核燃料物質使用変更許可申請 (M棟及びウラン廃棄物処理施設) の変更

令和3年9月

国立研究開発法人 日本原子力研究開発機構
核燃料サイクル工学研究所
環境技術開発センター

詰替え作業及びフィルタ減容処理における線量評価

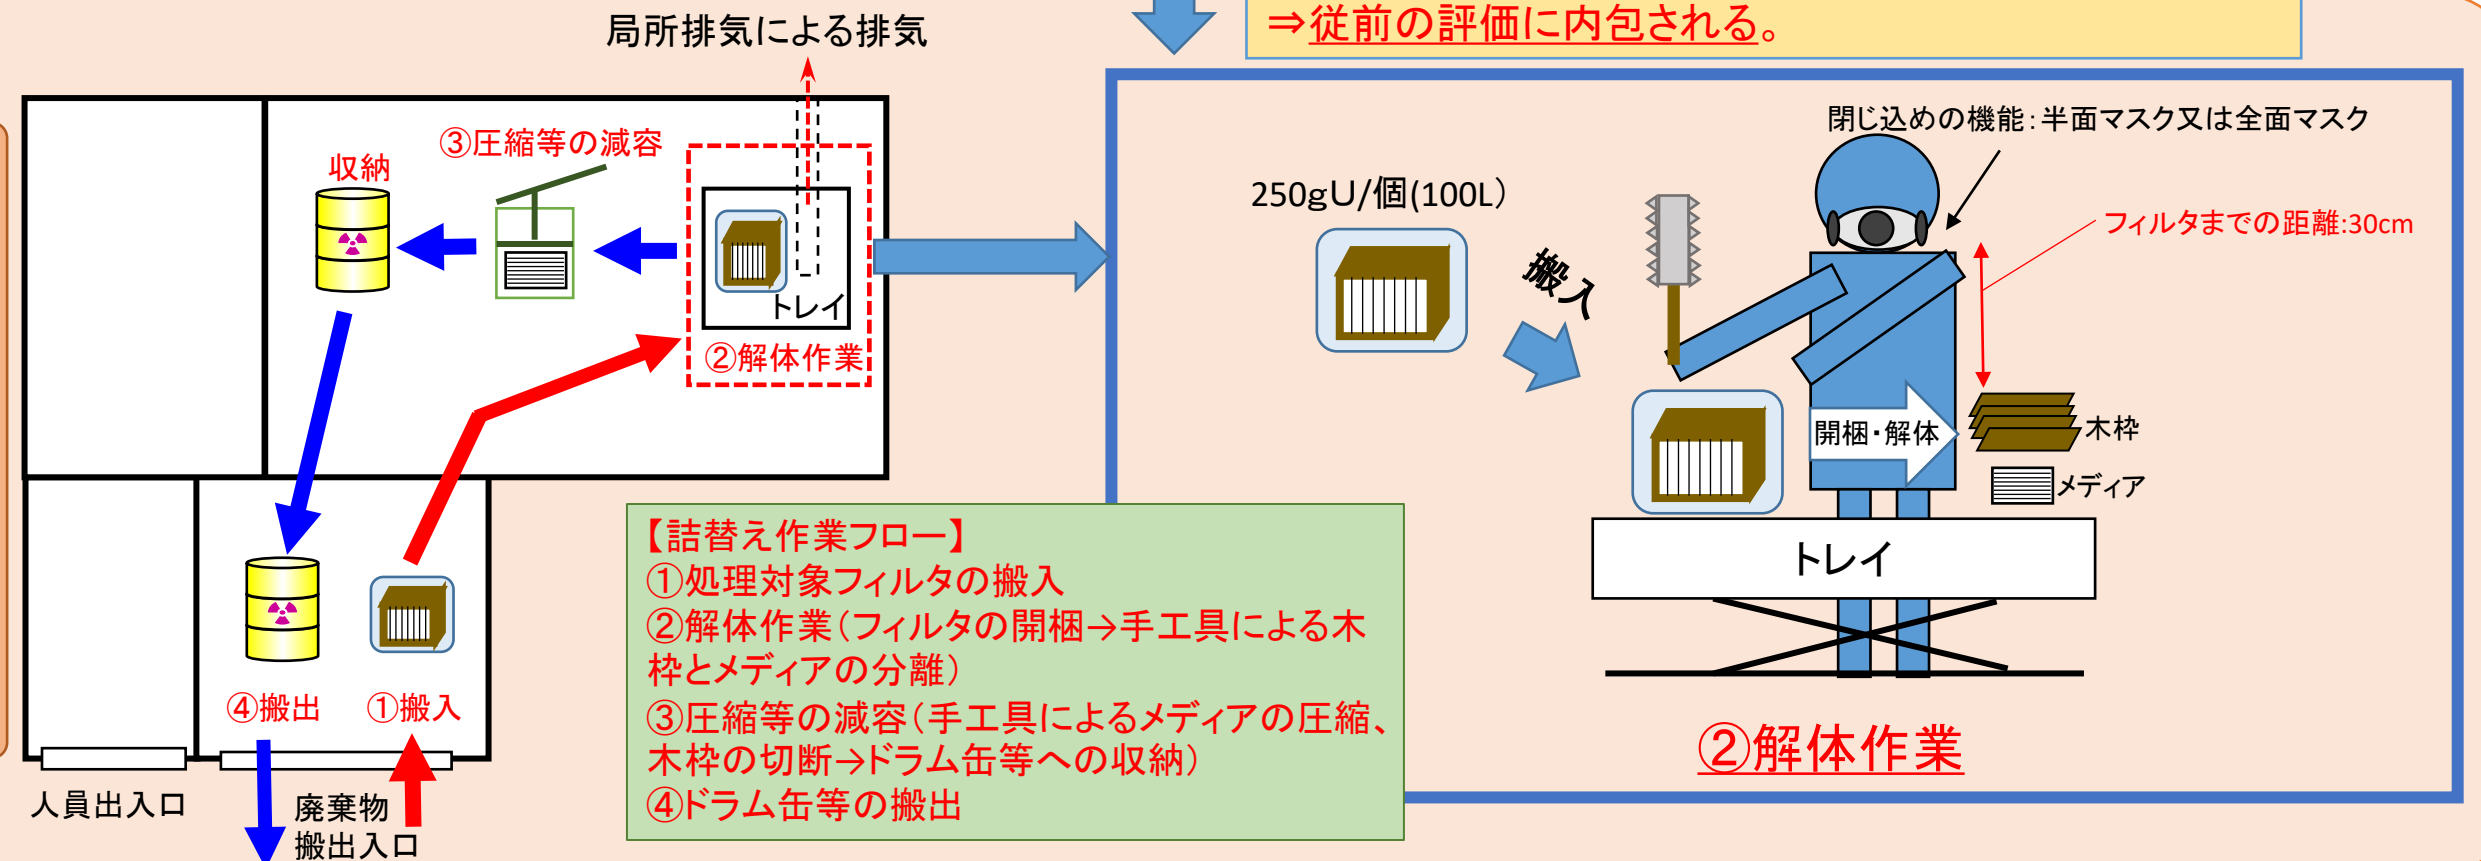
フィルタ(100L)の容積はドラム缶(200L)の約半分であるため、ウラン量も約半分となり、作業者の受ける線量率も同様に減少する。

→詰替え作業での評価が保守的となる。
